ARPAT - Direzione Tecnica – Settore VIA/VAS

Oggetto: AUTOSTRADA A1 MILANO-NAPOLI - Tratto Barberino di Mugello / Firenze Nord
 Commento al rapporto SPEA sull'attività di monitoraggio trimestre Gennaio-Marzo 2018.

ARPAT ha esaminato il *report* SPEA sull'attività di monitoraggio condotta nel trimestre Gennaio-Marzo 2018, in attuazione del Piano di Monitoraggio Ambientale (PMA). Sono stati analizzati, con il contributo del Dipartimento di Firenze e del Settore Agenti Fisici AVC di ARPAT, i dati relativi alle componenti atmosfera, rumore, vibrazioni, acque sotterranee e acque superficiali (solo parte qualitativa).

Figura 1: stazione di monitoraggio fissa A1-BF-BM-A3-04 (media giornaliera PM₁₀ e PM_{2.5}), stazione monitoraggio mobile A1-BF-BM-A2-01 (media giornaliera PTS), dati I Trimestre 2018.

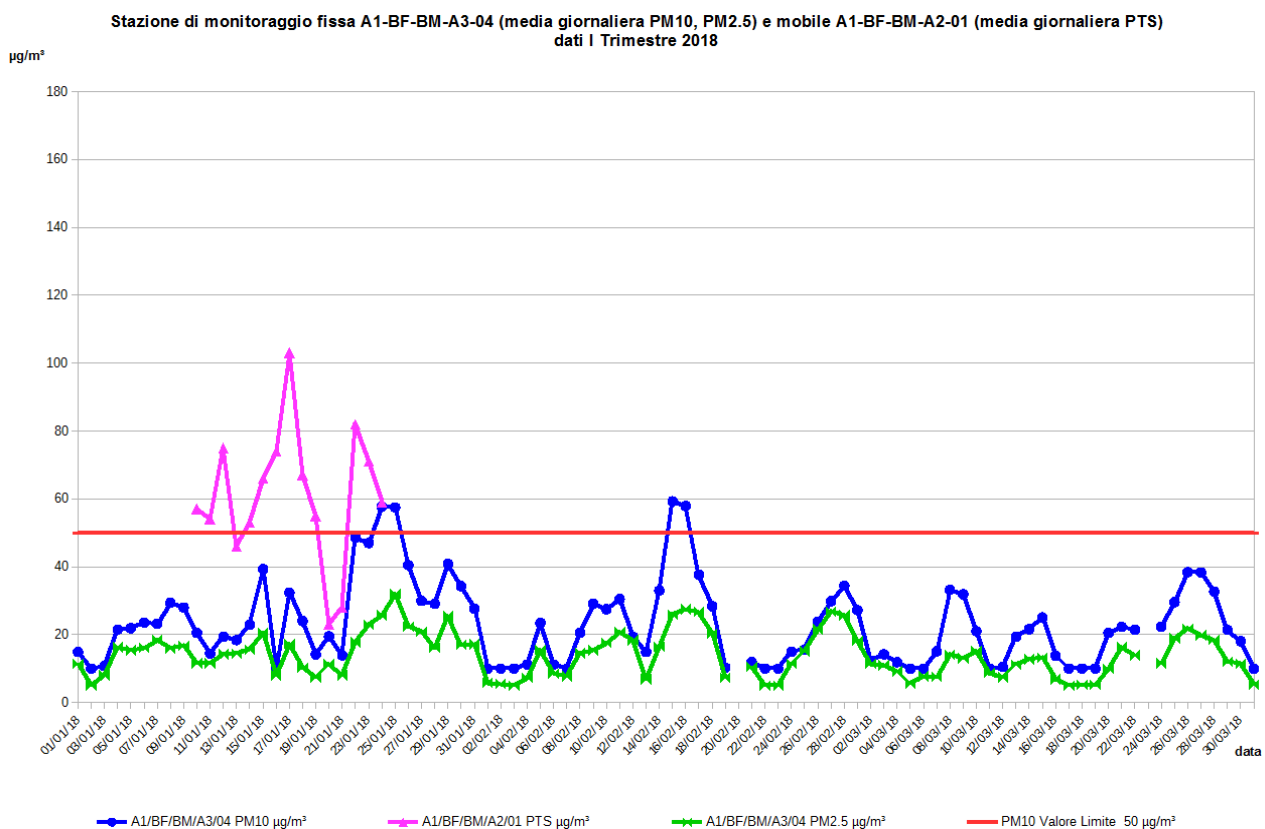
l'andamento del PM2.5 (Figura 1). Si evidenzia che si sono registrati quattro superamenti del valore limite giornaliero di PM10. In merito sul report SPEA riporta (pag. 41): "Nel trimestre gennaio – marzo 2018 si sono registrati quattro superamenti del limite di legge. Nei giorni 24-25 gennaio e 16 febbraio si sono registrati superamenti anche presso le centraline Arpat. Tali valori sono quindi riconducibili a normali fluttuazioni ambientali e non alle attività di cantiere. Il superamento del giorno 15 febbraio è probabilmente imputabile alle attività di cantiere."

Si evidenzia che nel giorno 15/02/2018 la media di PM10 della stazione A1-BF-BM-A3-04 è significativamente superiore alla corrispettiva media giornaliera delle stazioni pubbliche prese come termine di confronto (oltre le 20 unità), pertanto alla luce dei dati disponibili appaiono condivisibili le considerazioni di SPEA al riguardo.

Figura 2: stazione di monitoraggio fissa A1-BF-BM-A3-04 (media giornaliera PM10), confronto con la media delle contemporanee concentrazioni di PM10 delle stazioni regionali di monitoraggio (RRT-FI Agglomerato di Firenze) urbane traffico e urbane fondo prese come riferimento, dati I Trimestre 2018.

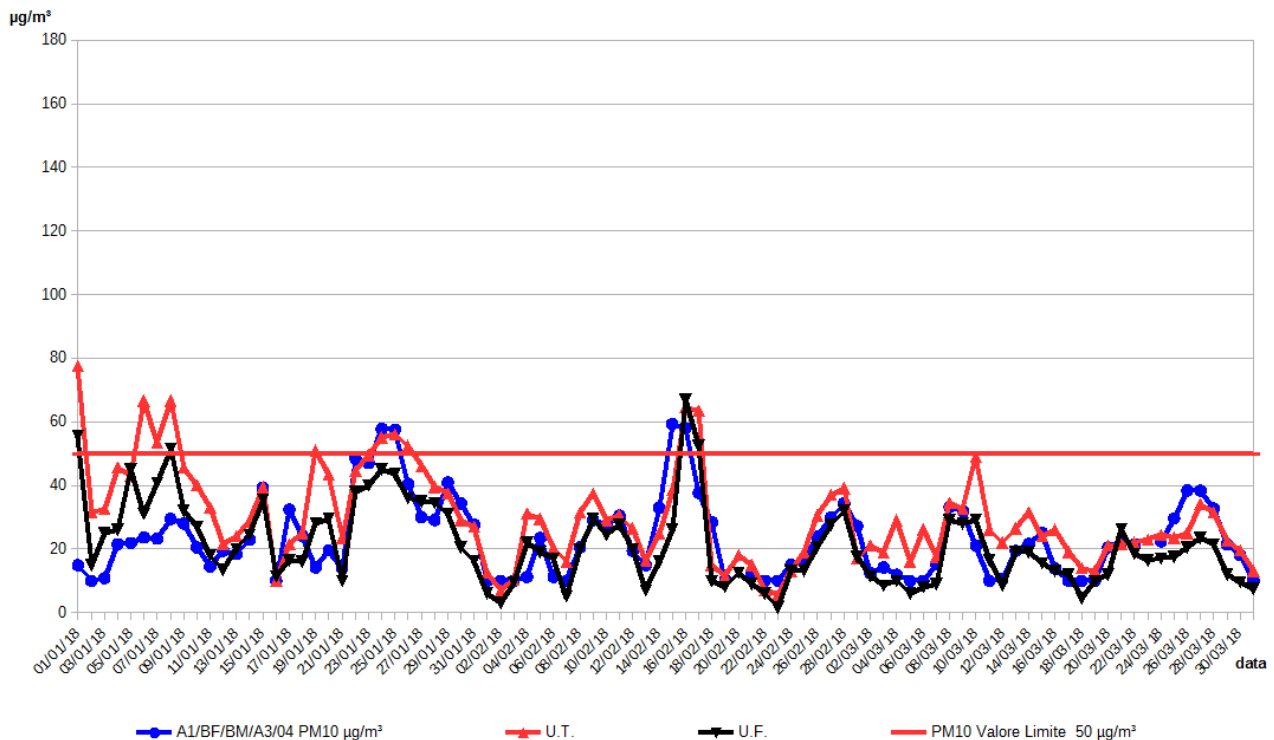
Nel grafico di Figura 2, il PM10 della stazione di monitoraggio fissa A1-BF-BM-A3-04 (media giornaliera PM10) è messo in relazione con la contemporanea media di PM10 delle stazioni regionali di monitoraggio prese come riferimento (fondo: FI-Scandicci e FI-Bassi; e traffico: FI-Gramsci, FI-Mosse). Dal grafico si nota come le concentrazioni di PM10 della stazione di cantiere sostanzialmente seguono l'andamento delle relative concentrazioni registrate dalle stazioni pubbliche di riferimento; si nota in particolare il picco della stazione SPEA nel giorno 15/02/2018.

Figura 3: stazione di monitoraggio fissa A1-BF-CA-A3-05 (media giornaliera PM10 e PM2.5), stazioni monitoraggio mobili A1-BF-CA-A2-02, A1-BF-CA-A2-03 e A1-BF-CA-A2-06 (media giornaliera PTS), dati I Trimestre 2018.

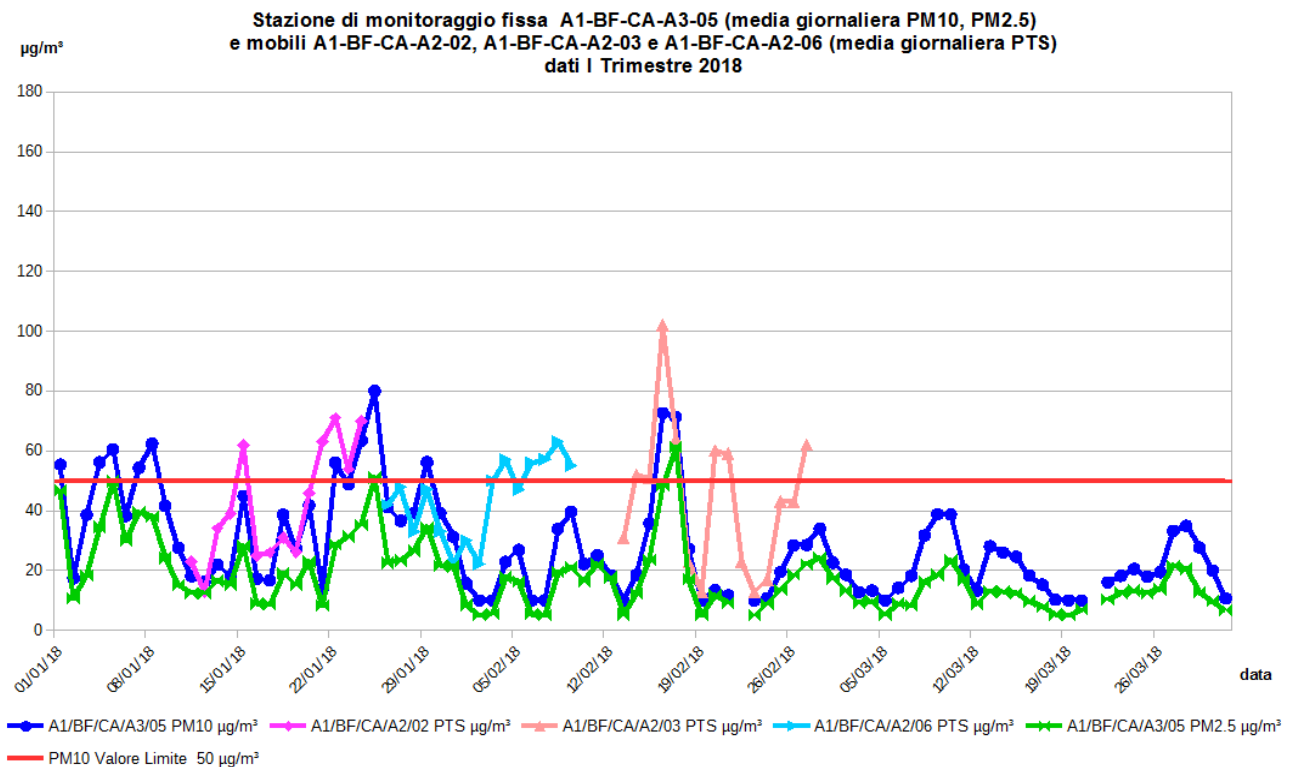
Dalle elaborazioni di ARPAT si evidenzia che in almeno tre (3) casi dei superamenti totali registrati nel

trimestre i valori sono significativamente superiori alla media delle stazioni regionali urbane fondo e urbane traffico prese a confronto (pari o superiori alle 20 unità), evidenza questa di **significativi fenomeni locali**. Nei tre casi evidenziati (giorni del 04/01, 22/01 e il 29/01), si rileva anche un aumento degli altri inquinanti primari monitorati dalla stazione SPEA e il PM10 non contiene la frazione tipica di lavorazioni di cantiere.

In Figura 3 è mostrato l'andamento del PM10 e PM2.5 registrato dalla postazione fissa A1-BF-CA-A3-05 e le PTS registrate dalle tre stazioni mobili A1-BF-CA-A2-02, A1-BF-CA-A2-03 e A1-BF-CA-A2-06. In particolare, nella stazione A1-BF-CA-A2-06. Non emergono particolari osservazioni degne di nota.

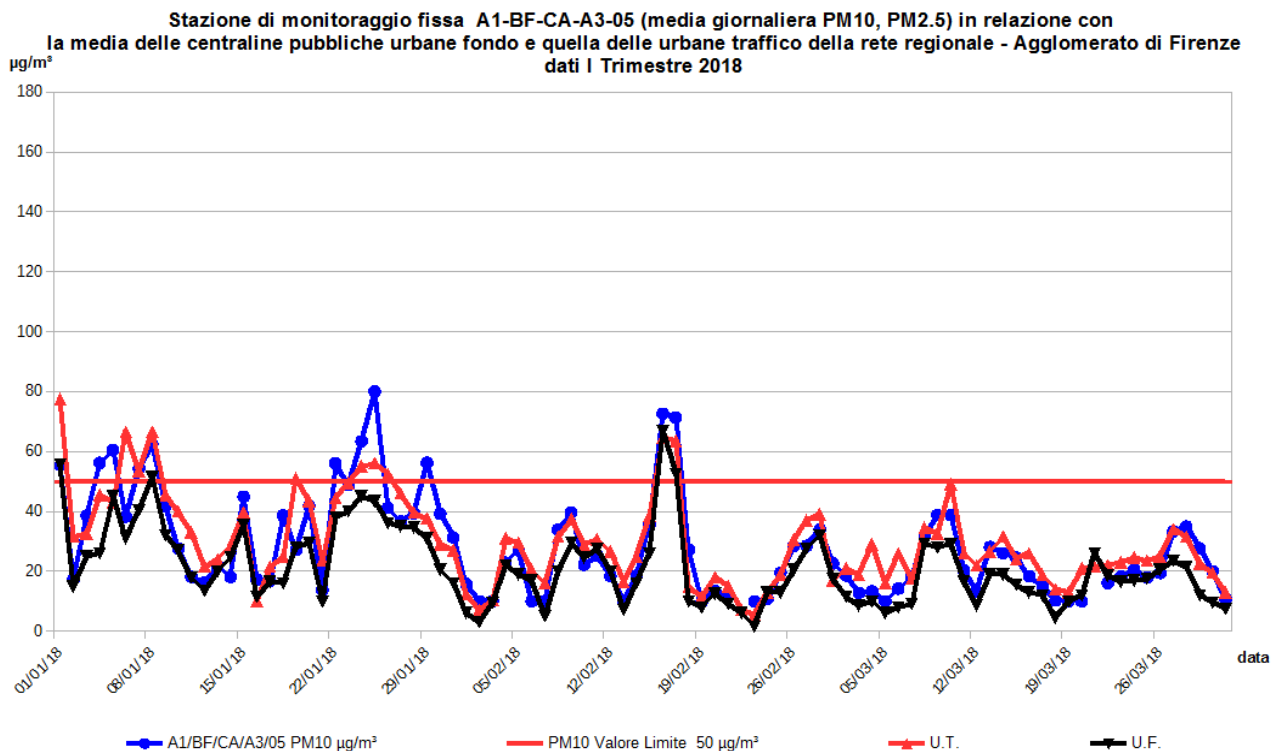
Nel grafico di Figura 4, il PM10 della stazione di monitoraggio fissa A1-BF-CA-A3-05 (media giornaliera PM10) è messo in relazione con la contemporanea media di PM10 delle stazioni regionali di monitoraggio prese come riferimento (fondo: FI-Scandicci e FI-Bassi; e traffico: FI-Gramsci, FI-Mosse); non emergono particolari osservazioni degne di nota.
